Referencia: Expediente No. NC2021/0008264

Asunto: Solicitud de patente para: "DISPOSITIVO PARA HEMORRAGIA
UTERINA POSPARTO"

Solicitante: ALYDIA HEALTH, INC.

RESPUESTA A SEGUNDO EXAMEN DE PATENTABILIDAD

Figura 7D de D1

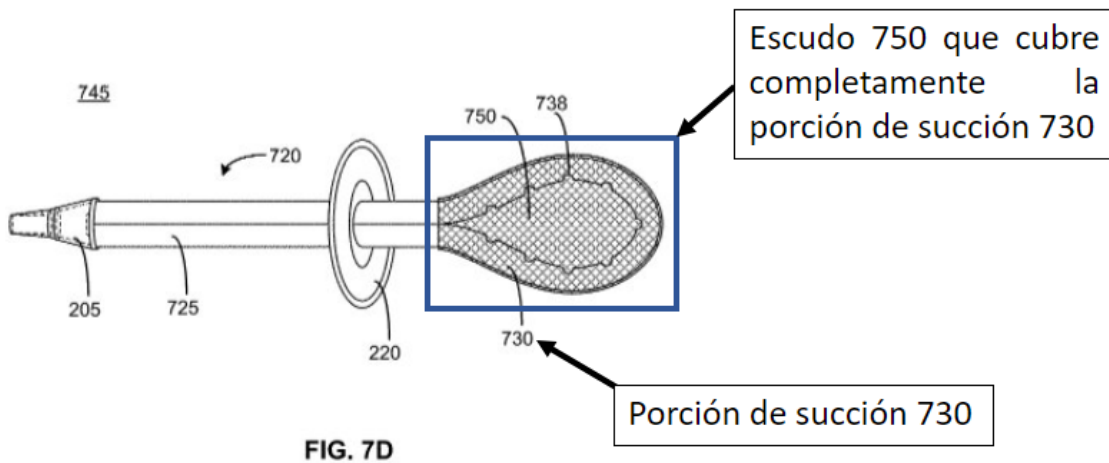
El Examinador afirma en su análisis que el escudo 750 de D1 corresponde al escudo (233) de la presente invención y cita el párrafo [0052] de D1. Sin embargo, el escudo 750 de D1 es una malla porosa, que envuelve la porción de succión 730 y cubre completamente la porción de succión 730 y además no cuenta con bordes, como se puede observar en la Fig. 7D de D1.

Figura 2A de la presente invención

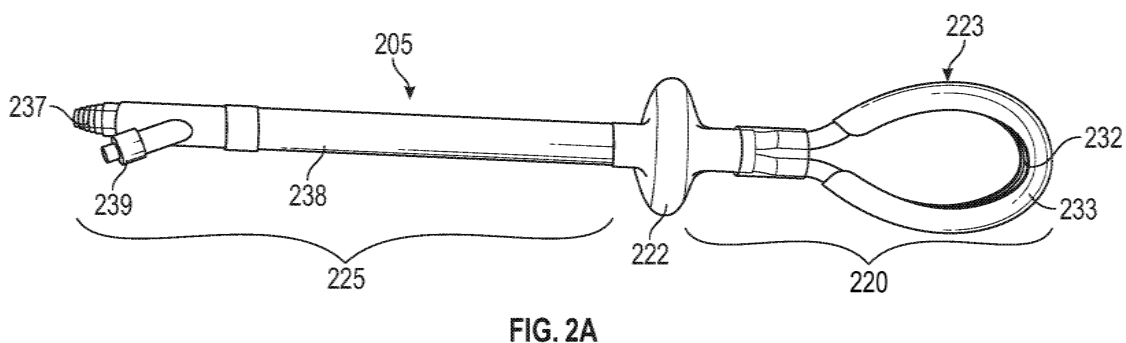
Por el contrario, el escudo (233) de la presente invención es doblado alrededor de una circunferencia exterior del segmento de bucle flexible (223) y cuenta con bordes que se extienden radialmente hacia adentro con relación al segmento de bucle flexible (223). En consecuencia, este escudo (233) no cubre la totalidad del segmento de bucle flexible (223) sino únicamente la circunferencia exterior del segmento de bucle flexible (223), tal como se reclama en la reivindicación 1 y también como puede verse en la Fig. 2A de la presente invención.
